**Avis sur le projet du parc éolien de Coucy
à Coucy (08300)
porté par SAS Éoliennes de Coucy**

n°MRAe 2022APGE41

Nom du pétitionnaire	SAS Éoliennes de Coucy (groupe VSB énergies nouvelles)
Commune	Coucy
Département	Ardennes (08)
Objet de la demande	Construction d'un parc éolien de 4 éoliennes et de deux postes de livraison
Date de saisine de l'Autorité environnementale	01/02/22

Photomontage - depuis la route principale traversant le bourg de Lucquy

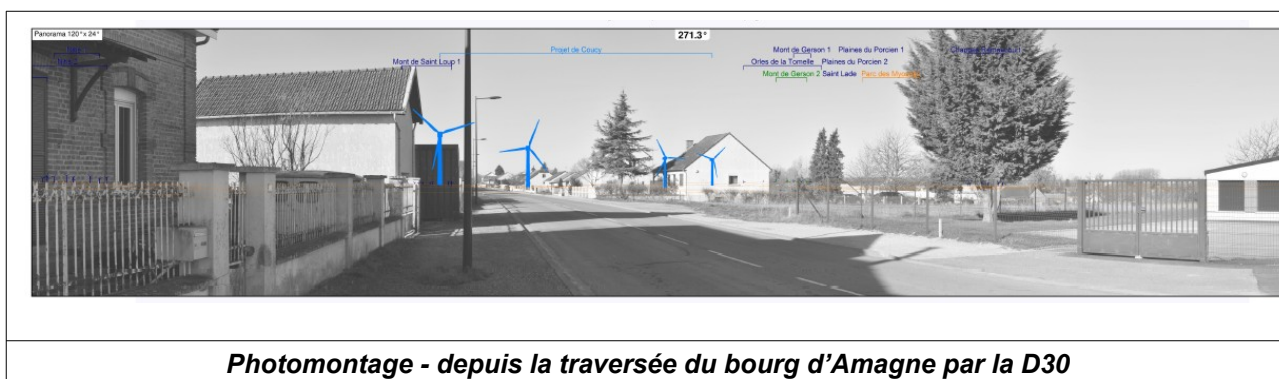
Depuis la route principale traversant le bourg de Lucquy, E1 et E2 apparaîtront plein axe depuis cette route. Elles apparaîtront en rupture d'échelle avec le bâti. **L'impact est considéré « fort » dans le dossier.** Ces machines apparaîtront également en co-visibilité directe avec l'église Sainte-Jeanne-d'Arc. **Même si cet édifice n'est pas protégé au titre des monuments historiques, il fait partie du patrimoine du village et doit être préservé.**

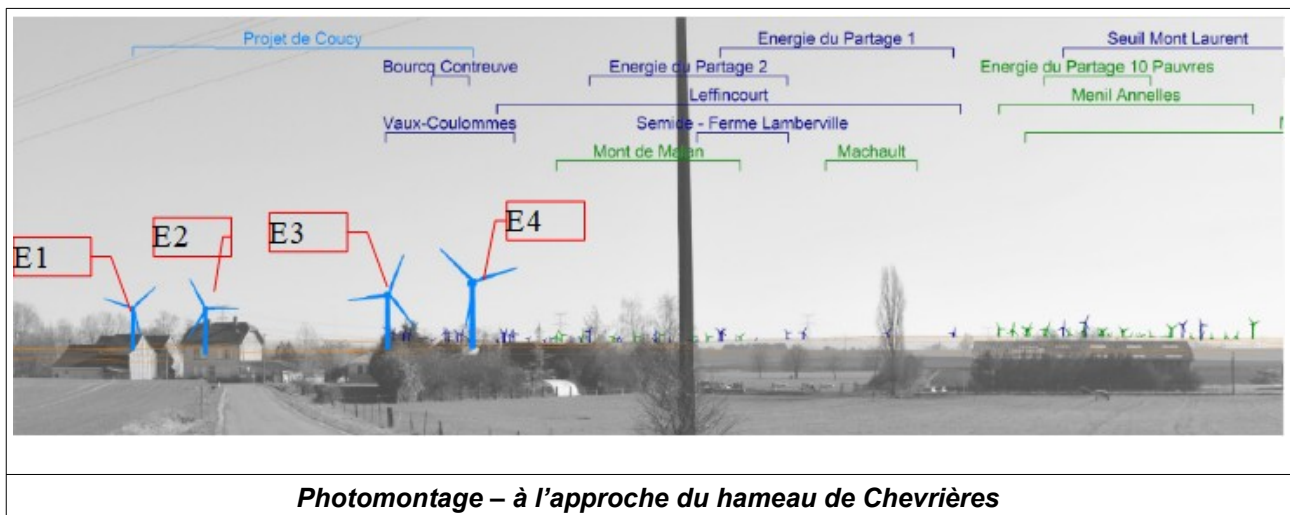
Depuis le centre bourg d'Amagne sur la D30, les éoliennes E1, E2 et E3 apparaîtront dans le champ de vision. E2 apparaîtra plein axe de cette route principale et entraînera un point d'appel particulièrement lisible. Elle apparaîtra en rupture d'échelle avec le bâti de ce lieu de vie. **L'impact est considéré « fort » dans le dossier.**

Depuis la traversée du bourg d'Amagne sur la D30, une éolienne se montre fort présente. On aperçoit néanmoins les pales des autres éoliennes.

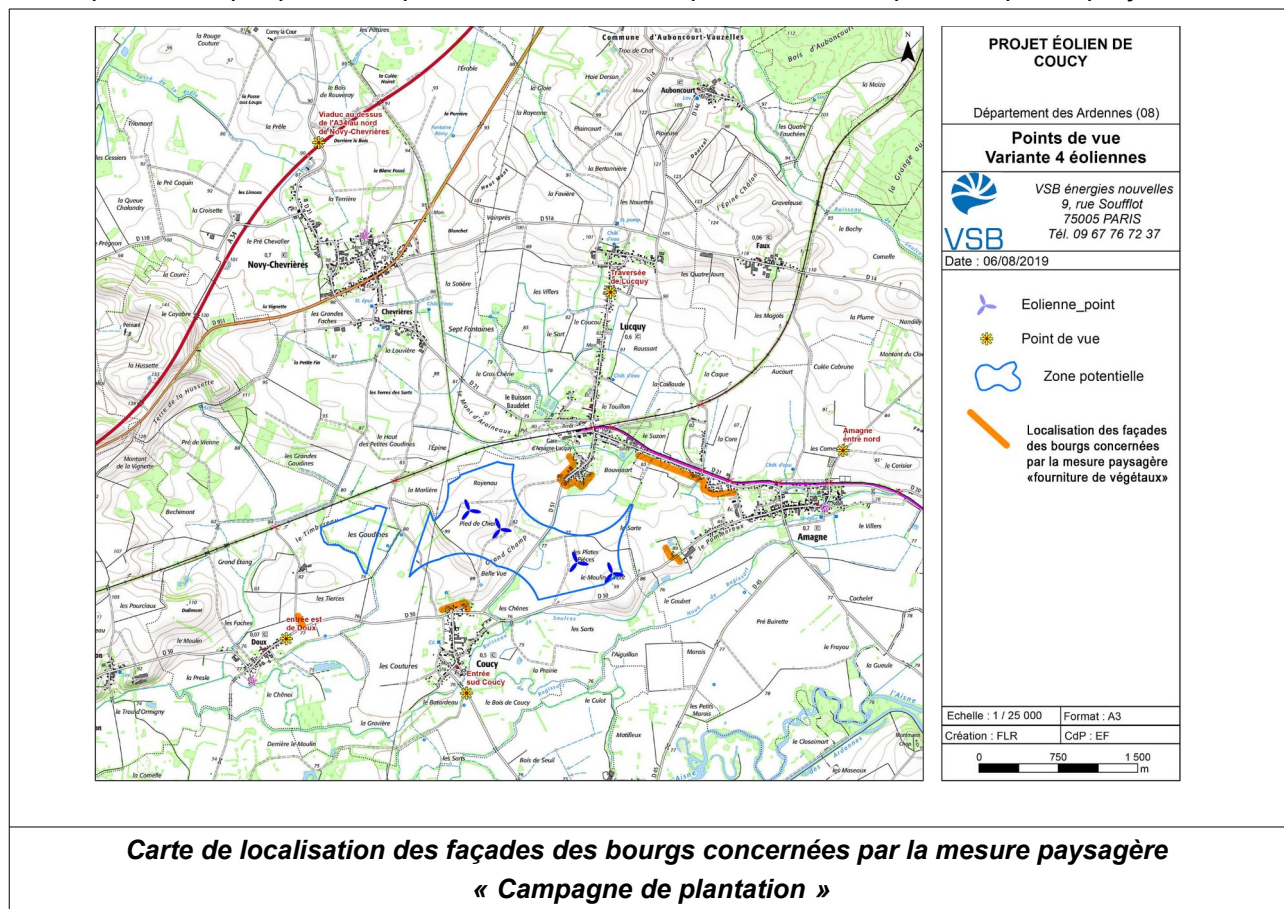
L'Ae recommande au pétitionnaire de présenter par un photomontage l'effet des mesures de réduction par plantation d'arbres à plusieurs échéances de la durée de fonctionnement du parc éolien.

L'Ae s'interroge aussi sur les mesures de plantation au niveau du village de Coucy qui semble n'être profitable que pour une partie des habitations pouvant être impactées par le projet.

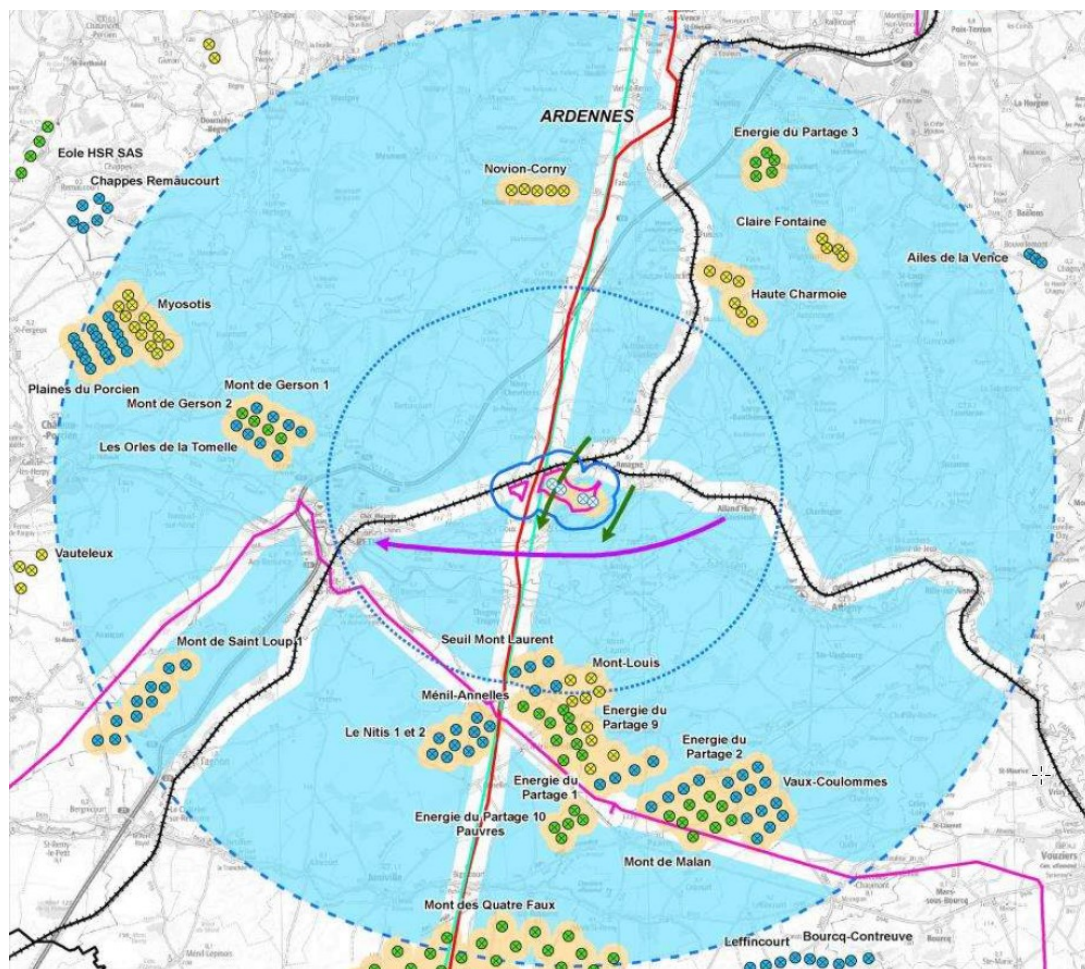
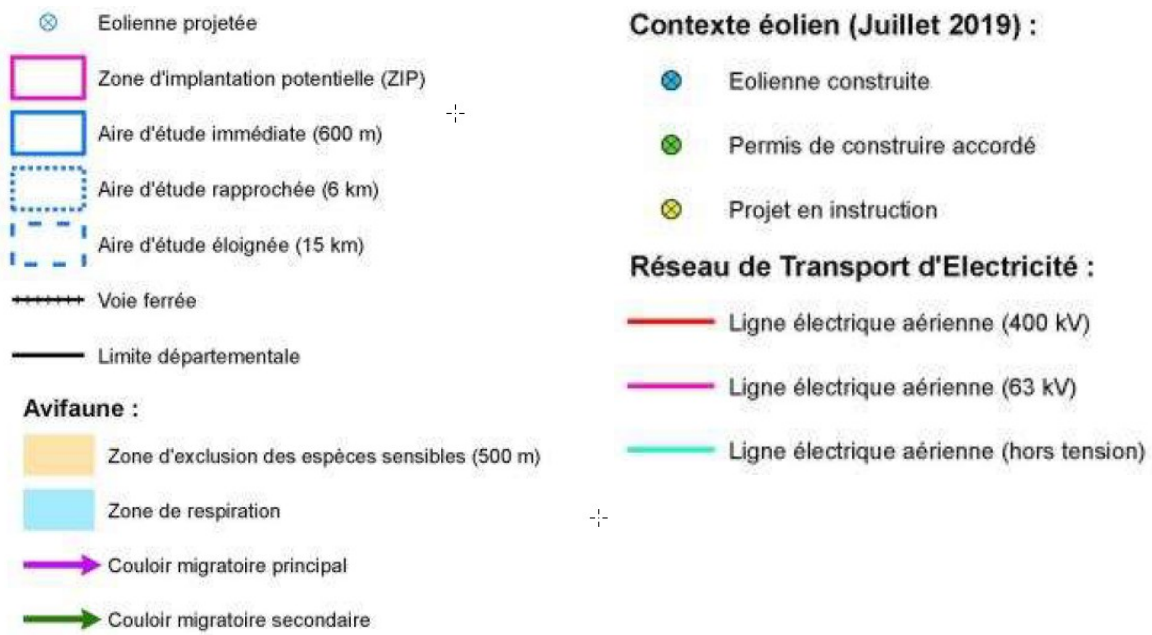
L'Ae recommande au pétitionnaire de revoir son étude acoustique en prenant en compte les parcs voisins.
